M 5051-21

Tyrens AB, 2022-09-26

Kompletterande beskrivning av dikesåtgärder

Planskiss av meandring och våtmarkslösning vid det planerade utloppsdiket från Kotjärn.

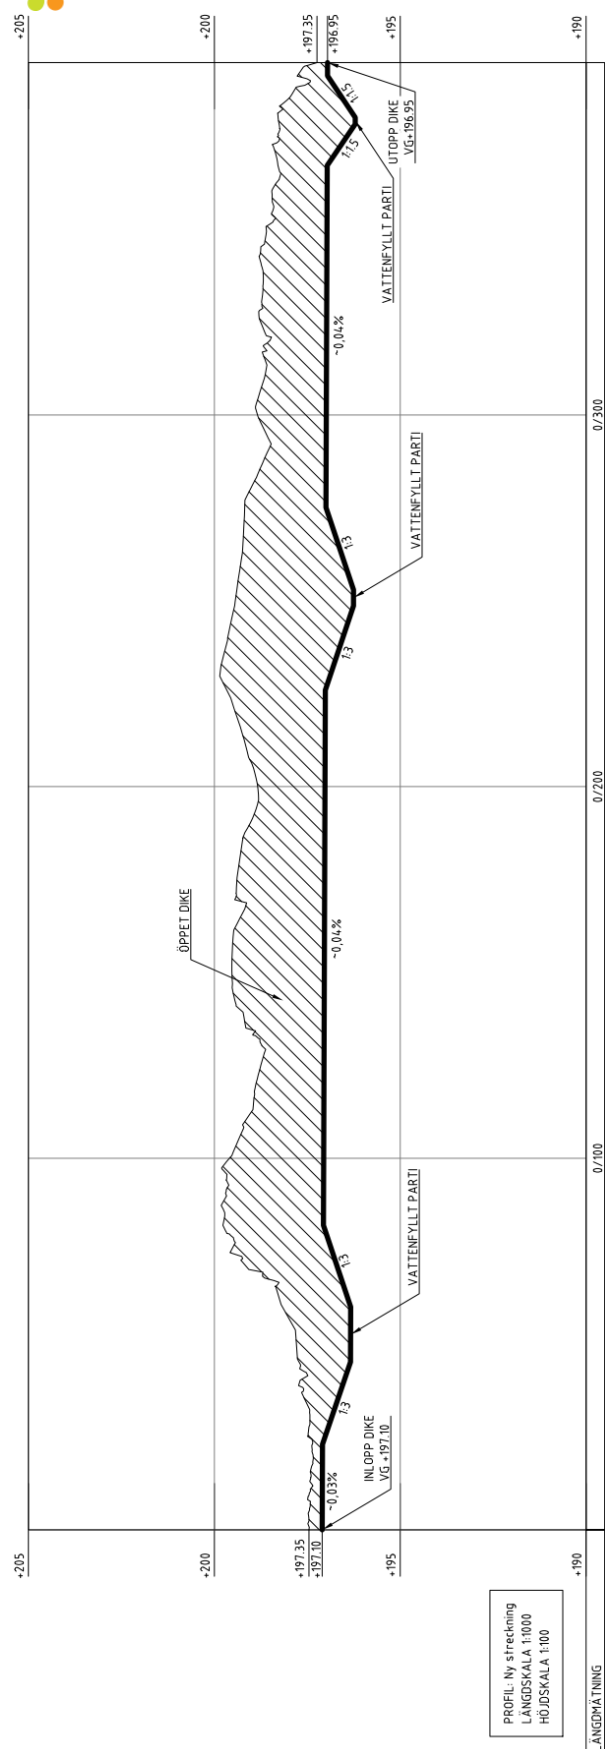
Länsstyrelsens ställningstagande punkt 20. "Ansökan bör kompletteras med en beskrivning av hur nyanlagda diken/vattendrag ska anordnas för att skapa en varierad vatten- och naturmiljö för att möjliggöra återetablering av de skyddsvärda arterna såsom lake (VU), bred kärrtrollslända (NT), bäckbuksimmare (VU) men även arter i övrigt. I ansökan bör det även framgå hur rödlistade arter kommer hanteras i samband med att Igeltjärn torrläggs och diken läggs igen."

Sökanden föreslår komplettering, i enlighet med länsstyrelsens förslag, med att dikessträckan nedström Kotjärn i riktning mot Rävbacken görs med en meandrande form och inslag av våtmarksmiljöer för att skapa en varierad miljö som bland annat möjliggör återetablering av skyddsvärda arter. Utformningen föreslås att utföras i huvudsak enligt kriterier och figurer nedan:

- Meandrande lopp och varierande bottenbredd, 0,5 - 2 meter
- Korvsjö vid sidan av dikesfåran anläggs till vilken fisk ej har åtkomst för att bilda en miljö som gynnas i frånan av fisk, exempelvis groddjur, trollsländor och andra ryggradslösa djur.

- Varierande djup, med djuphålur som kan fungera som ståndplats för fisk och refugier för vattenlevande arter vid torrperioder
- Flacka stränder eftersträvas, vilket är gynnsamt för groddjur

- 3 våtmarksmiljöer med vattendjup 0,5 – 1 meter anläggs så att förutsättningar för vattenväxter och groddjur skapas
- Träd bevaras längs stora delar av vattendragets södra sida för att minska igenväxning, åstadkomma beskuggning och ge naturlig tillförsel av löv och död ved. Vid våtmarksmiljöerna lämnas strandkanten öppen eftersom våtmarksmiljöerna gynnas av solinstrålning.

- Block, varierande kornstörkar av grus samt död ved placeras ut i delar av vattendragsfåran.

Uppdatering av figur över omledning förbi Igeltjärn, påverkansområde för grundvatten från jordschaktskrön samt södra brytgränsen. Figuren ersätter Figur 5 i Teknisk Beskrivning samt Figur 33 i Miljökonsekvensbeskrivning.

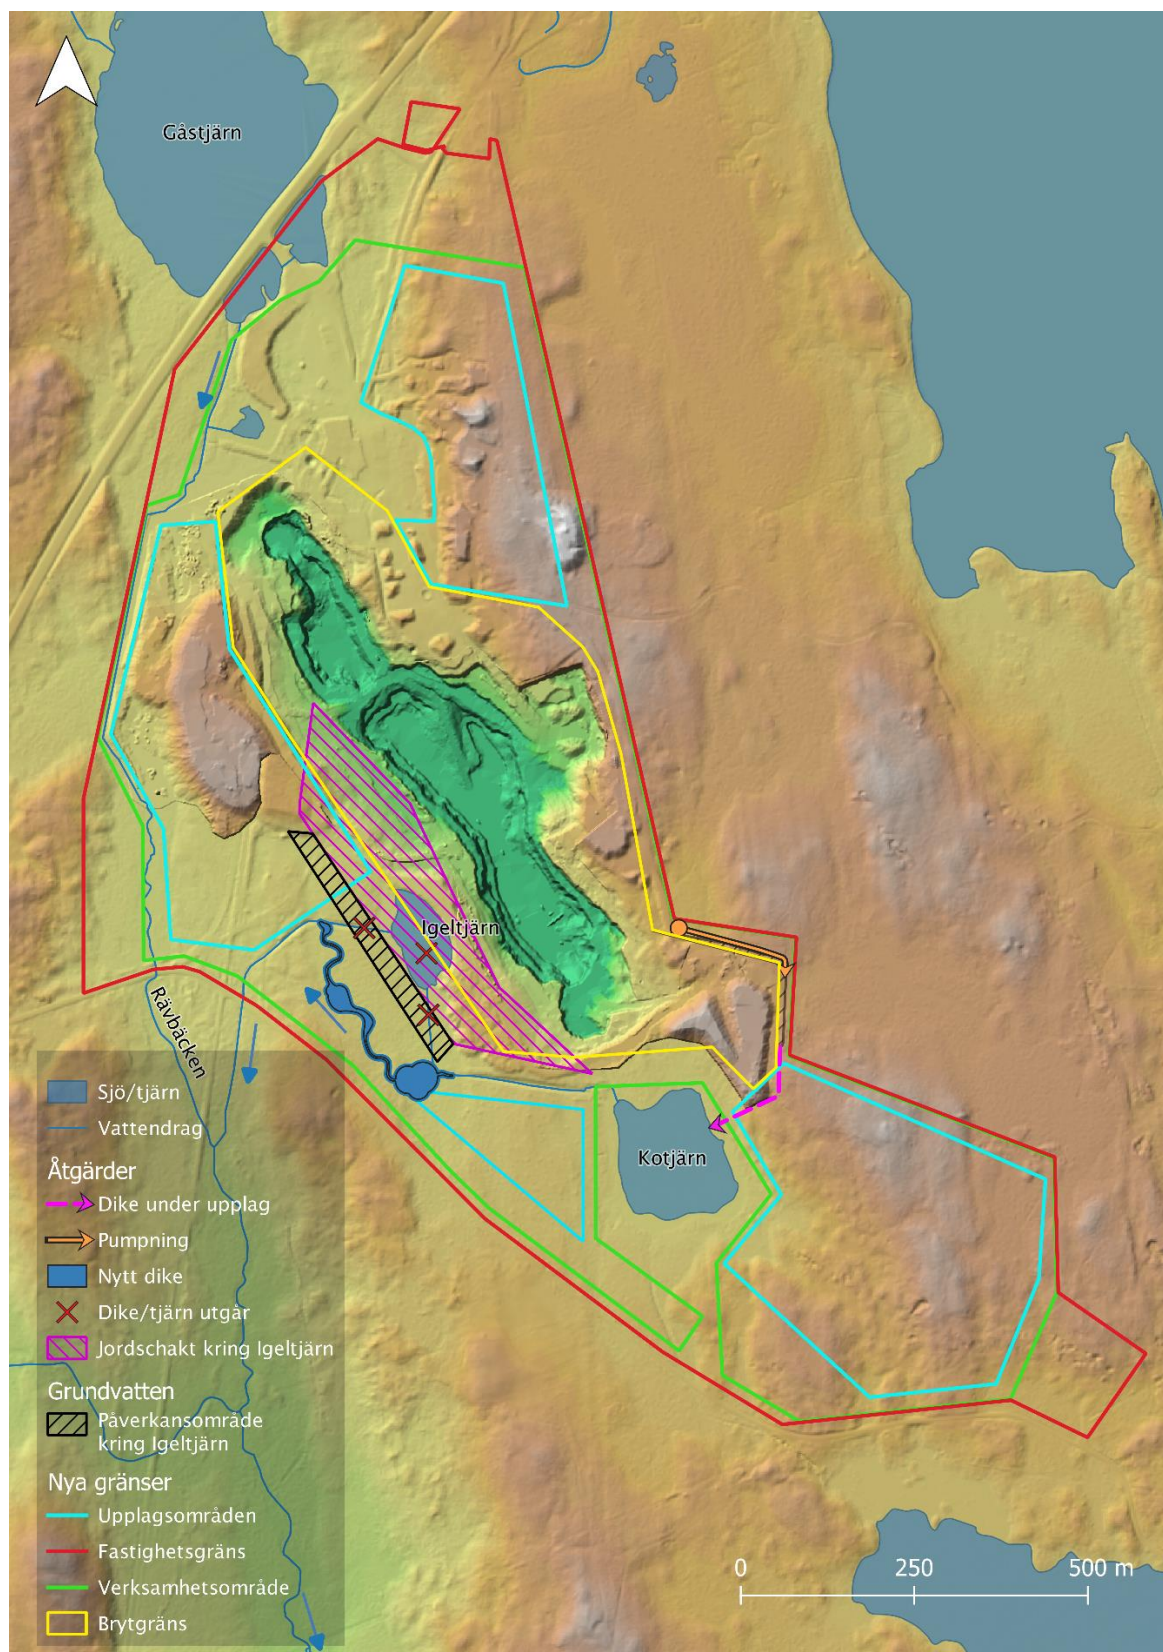
Sökanden önskar därtill uppdatera ansökans Tekniska Beskrivning figur 5, tillika Miljökonsekvensbeskrivning figur 33, för redovisning av förbiledning kring Igeltjärn av utloppsdiket från Kotjärn, redovisning av påverkansområde grundvatten (enligt modellering SEEP) samt även redovisning av uppdaterad brytgräns i söder mot Kotjärn, se nedan.

Figur över lösning i etapp 2 för uppsamling av ytvavrinning öst om dagbrottet från lokal lågpunkt och omledning mot Kotjärn för att hindra vattnet från att rinna ned i dagbrottet.

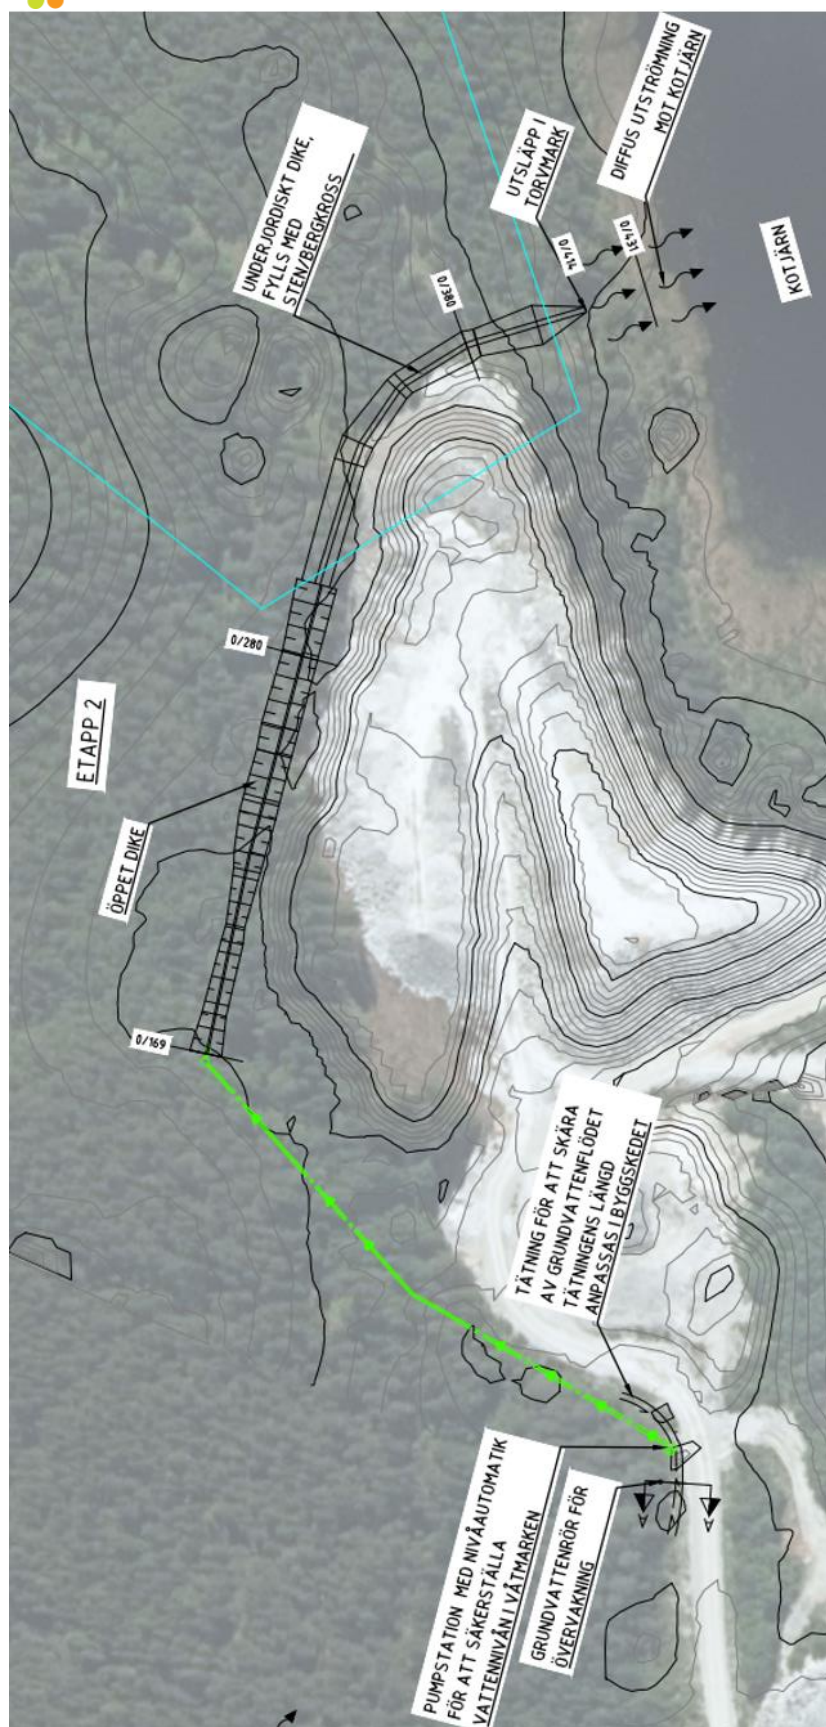
Länsstyrelsens ställningstagande punkt 21. *"I ansökan anges att det ska anläggas ett stenlagt dike eller kulverterat dike för avledning av ytvatten under upplagsmassor till Kotjärnen. Det bör förtydligas vilken åtgärd som avses att genomföras."*

Åtgärden innebär uppsamling av ytavrinning öst om dagbrottet från lokal lågpunkt och omledning mot Kotjärn för att hindra vattnet från att rinna ned i dagbrottet samt bidra till ordnad genomledning under framtida massupplag. Denna åtgärd görs i två etapper. I etapp 1 leds vattnet med självfallsledning mot Kotjärn såsom beskrivet i ansökan. I etapp 2, se figur nedan, när dagbrottets utvidgning omöjliggör självfallsledning, pumpas vattnet istället från lågpunkten och leds till dike och i stenfylld kanal under framtida upplag mot Kotjärn. Dike och stenfylld kanal under upplaget byggs först i etapp 2. Detta har justerats jämfört med ansökan där dike och kanal i sydöst uppgavs att byggas redan vid etapp 1. Förutom bortledning av vattnet från lågpunkten medför diket och den stenfyllda kanal omledning av vatten så att det rinner skyddat under framtida upplag istället för att diffust rinna genom framtida upplag.
